**Avis délibéré de l'Autorité environnementale  
sur la ligne 18 (tronçon Aéroport d'Orly -  
Versailles Chantiers) - (78, 91, 92 et 94)  
Actualisation de l'avis n°2015-63**

**n°Ae : 2017-73**

Figure 2 : Schéma de principe de la reconstitution du corridor écologique prévu par l'EPAPS (source : étude d'impact)

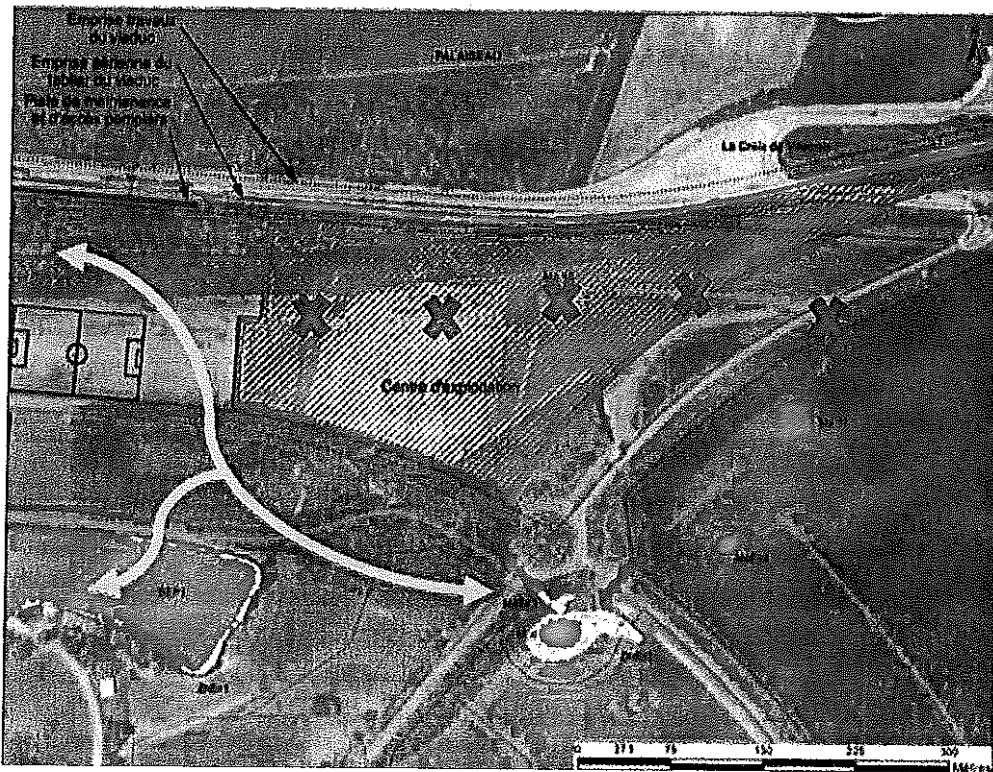
- le bassin compensatoire prévu par l'EPAPS<sup>33</sup> (dit bassin BEP2), récemment créé, et les zones humides associées. Ce bassin sera affecté en phase travaux sur environ 250 m<sup>2</sup>. Une mare associée et une partie d'une mouillère seront également comblées en phase travaux ; en phase exploitation, le viaduc pourra avoir un effet sur les espèces présentes dans ces milieux du fait de l'ombrage apporté ; une mesure compensatoire est prévue ;
- l'implantation du centre d'exploitation sur des terrains devant faire l'objet de mesures de création d'un corridor écologique, prévu par l'EPAPS. Ce corridor n'a à ce jour pas été réalisé.

La SGP prévoit la recréation de ce corridor par le déplacement des aménagements prévus par l'EPAPS, selon le schéma de principe<sup>34</sup> suivant :
